Keuringsverslag van een elektrische laagspanning- en zeer lage spanningsinstallatie

NIET CONFORM

Straatnaam	Oudestraat
Huisnummer	111
Busnummer	Bus 1
Postcode	2660
Gemeente	Hoboken
Land	België

Afbeelding schakel- en verdeelbord:

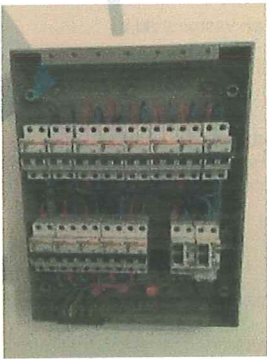
I1.01 Eéndraadschema van de installatie is te voorzien en/of te vervolledigen. (Boek 1 Afdeling 2.12 - 2.13 en 3.1.2 en 9.1.2)

I1.02 Situatieschema van de installatie is te voorzien en/of te vervolledigen. (Boek 1 Afdeling 2.12 - 2.13 en 3.1.2 en 9.1.2)

I5.02 De aanduiding van de stroomkringen en/of apparatuur, aansluitklemmen, enz dient aangebracht of vervolledigd te worden. (Boek 1 Onderafdeling 3.1.3.1. en 3.1.3.3.A. en 5.1.6.1)

I5.02.01 Elke elementaire stroombaan moet met een hoofdletter aangeduid worden. Elk lichtpunt, contactdoos, moeten genummerd worden in volgorde gezien vanaf de beschermingsinrichting tegen overstroom. (Boek 1 onderafdeling 3.1.2.1.)
